白色恐怖綠島紀念園區-莊敬營區建築物結構
補強、修繕及整修工程委託規劃設計再利用
因應計畫

因應計畫書第一次變更

府文資字第 1130206864 號

進版對照說明表

P. 88

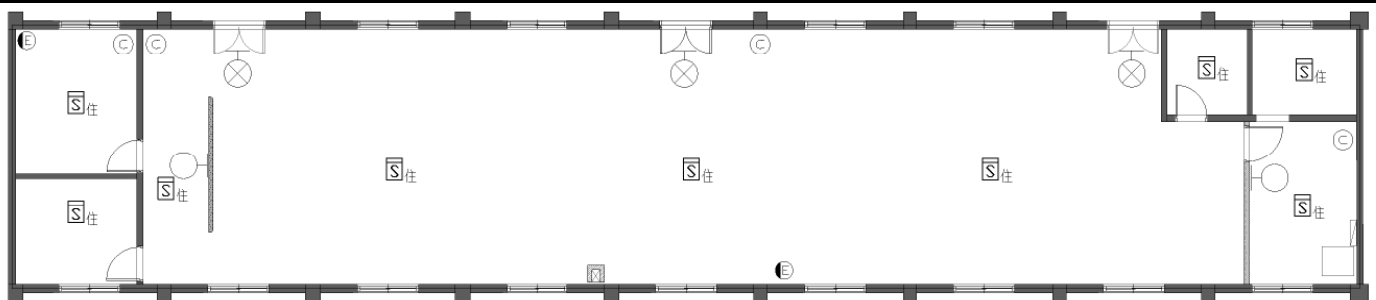
消防							
項次	棟別	項目	變更前	變更後	增減值	變更原因	頁碼
1	B5	滅火器	2	4	+2	因應再利用變更	P87
		偵煙器	4	9	+5	因應再利用變更	P87
		手動警報器	1	0	-1	因應再利用變更	P87
		廣播設備	3	0	-3	因應再利用變更	P87
		緊急照明燈	0	2	+2	因應再利用變更	P87
		出口標示燈	3	3	+0	因應再利用變更	P87
		出口標示牌	0	2	+2	因應再利用變更	P87

圖例	數量	設備
⊙	4	手提式乾粉滅火器含收納盒
ⓔ	2	緊急照明燈(PL燈, 13W, 壁掛式)
⊗	3	出口標示燈
Ⓢ住	9	住宅用火災警報器(掛壁型/入聲無線連網式)
♀	2	出口標示牌

P. 90

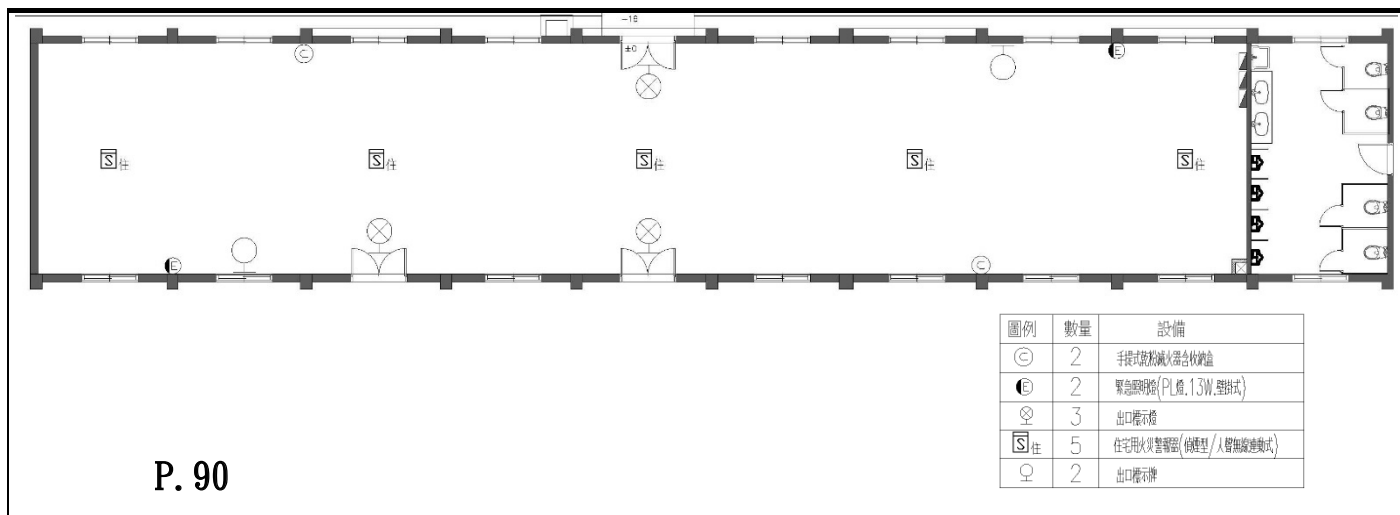
項次	棟別	項目	變更前	變更後	增減值	變更原因	頁碼
2	B6	滅火器	2	2	+0	因應再利用變更	P89
		偵煙器	4	5	+1	因應再利用變更	P89
		手動警報器	1	0	-1	因應再利用變更	P89
		廣播設備	3	0	-3	因應再利用變更	P89
		緊急照明燈	0	2	+2	因應再利用變更	P89
		出口標示燈	3	3	+0	因應再利用變更	P89
		出口標示牌	0	2	+2	因應再利用變更	P89

B81F服務中心與博物館商店 消防平面圖

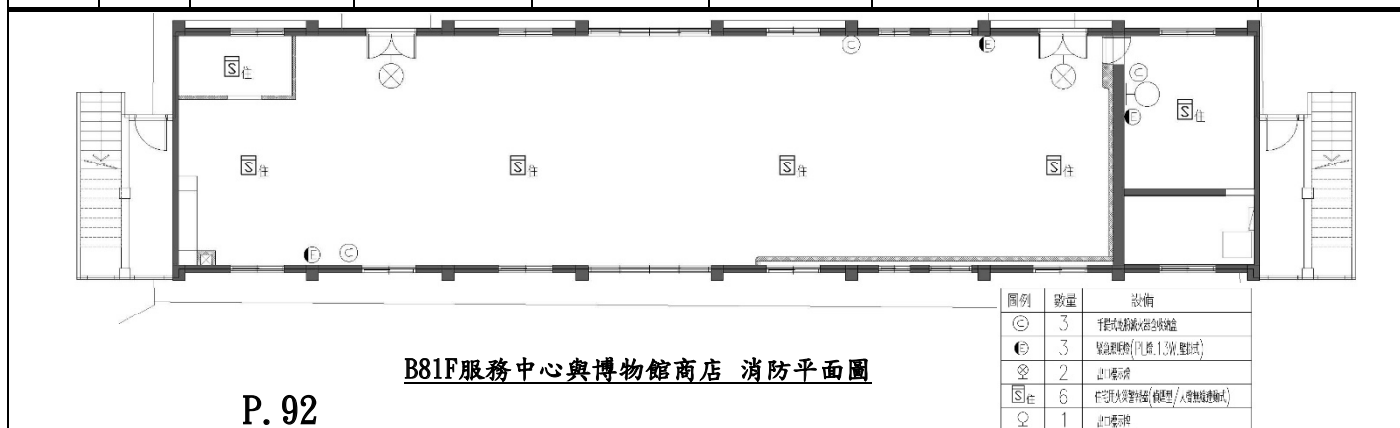
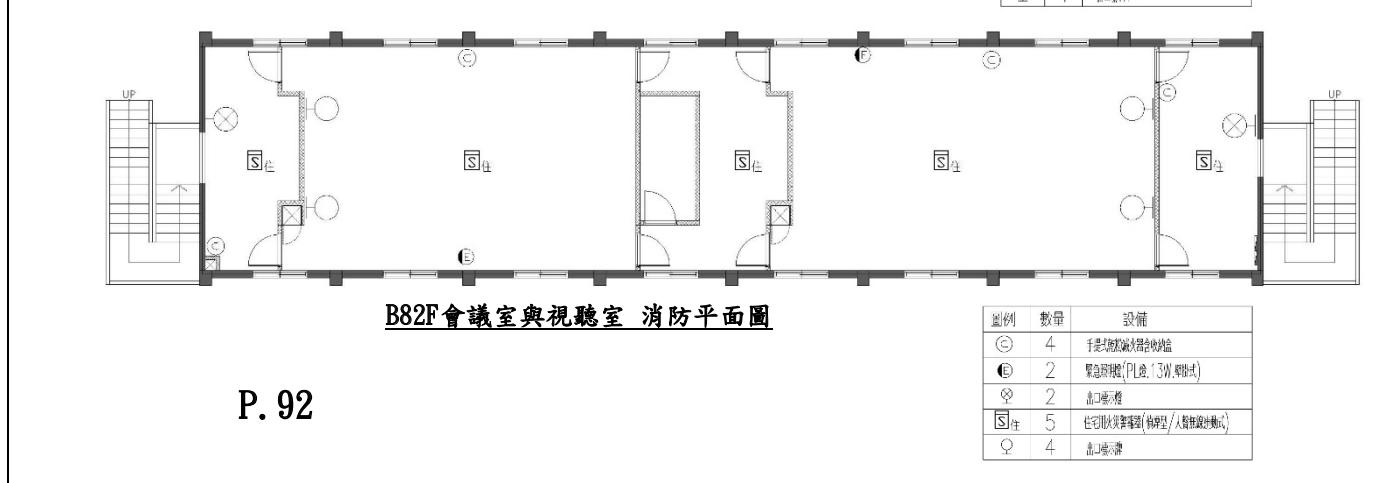
項次	棟別	項目	變更前 1F+2F	變更後 1F+2F	增減值	變更原因	頁碼
3	B8	滅火器	3+4=7	3+4=7	0	因應再利用變更	P91
		偵煙器	6+4=10	6+5=11	+1	因應再利用變更	P91
		手動警報器	1+1=2	0	-2	因應再利用變更	P91
		廣播設備	5+3=8	0	-8	因應再利用變更	P91
		緊急照明燈	2+2=4	3+2=5	+1	因應再利用變更	P91
		出口標示燈	2+2=4	2+2=4	+0	因應再利用變更	P91
		出口標示牌	0	1+4=5	+5	因應再利用變更	P91

P. 94

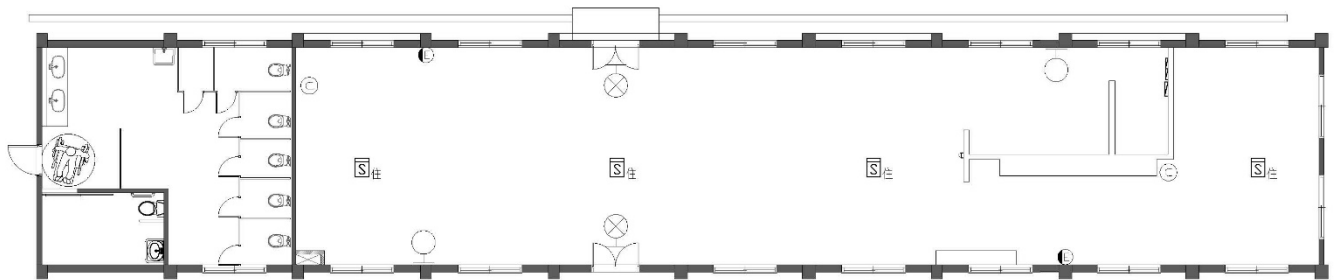
項次	棟別	項目	變更前	變更後	增減值	變更原因	頁碼
4	B9	滅火器	3	2	-1	因應再利用變更	P93
		偵煙器	6	4	-2	因應再利用變更	P93
		手動警報器	1	0	-1	因應再利用變更	P93
		廣播設備	4	0	-4	因應再利用變更	P93
		緊急照明燈	4	2	-2	因應再利用變更	P93
		出口標示燈	2	2	+0	因應再利用變更	P93
		出口標示牌	0	2	+2	因應再利用變更	P89

圖例	數量	設備
⊙	2	手提式乾粉滅火器(每部)
⊙	2	緊急照明燈(PL燈, 13W, 壁掛式)
⊗	2	出口標示燈
⊗	4	住宅用火災警報器(蜂鳴型/人聲無線遙動式)
⊗	2	出口標示牌

一樓愛心服務鈴設置位置

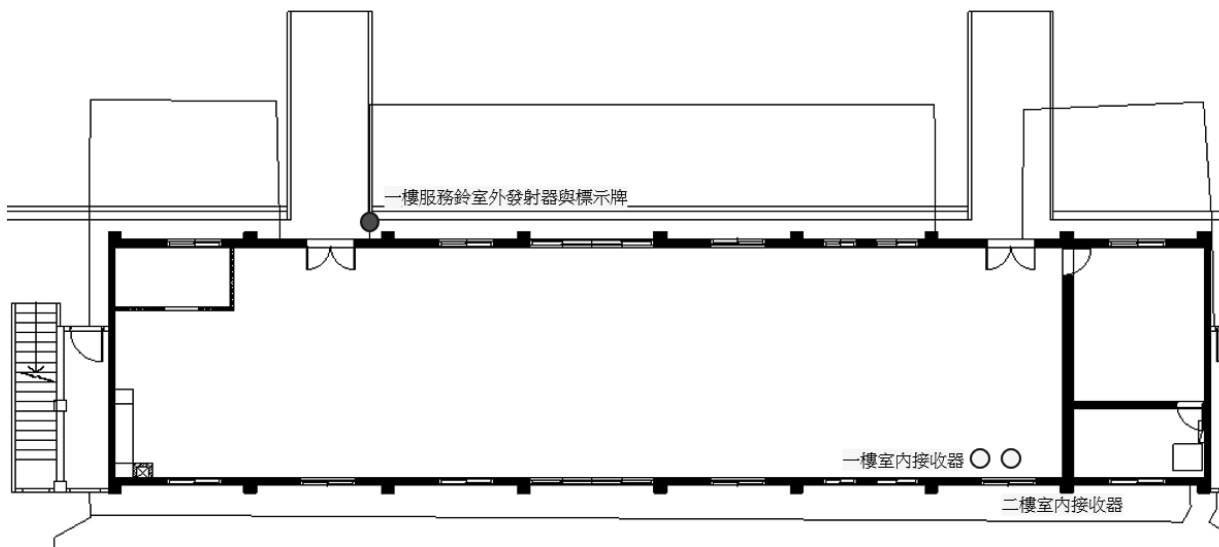
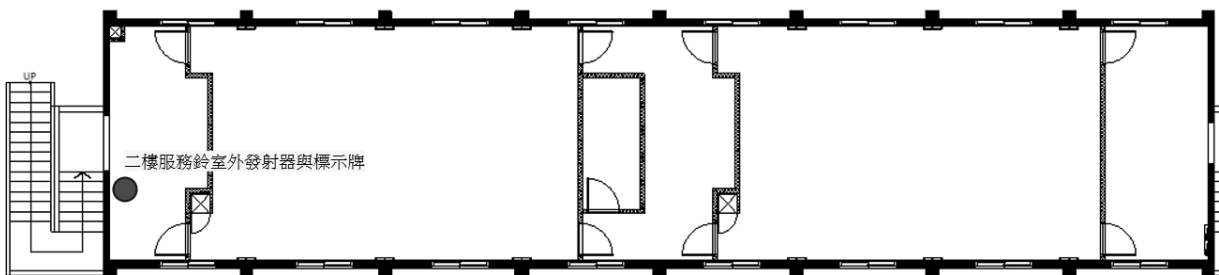
B8 棟	樓積及升降設備	二樓無開放	二樓開放展示，以服務鈴及館方人員協助因應(新增服務鈴及無障礙標示牌)。		再利用需求變動。	P30 P196
------	---------	-------	-------------------------------------	--	----------	-------------

B-8 無法設置棟無障礙升降設備，因此採用愛心服務鈴以館方人員進行協助，服務鈴位置以主入口外為設置位置。室內接收器則設置於服務櫃台內(二樓僅設置發射器，接收器一樣設置於一樓服務櫃檯內)。
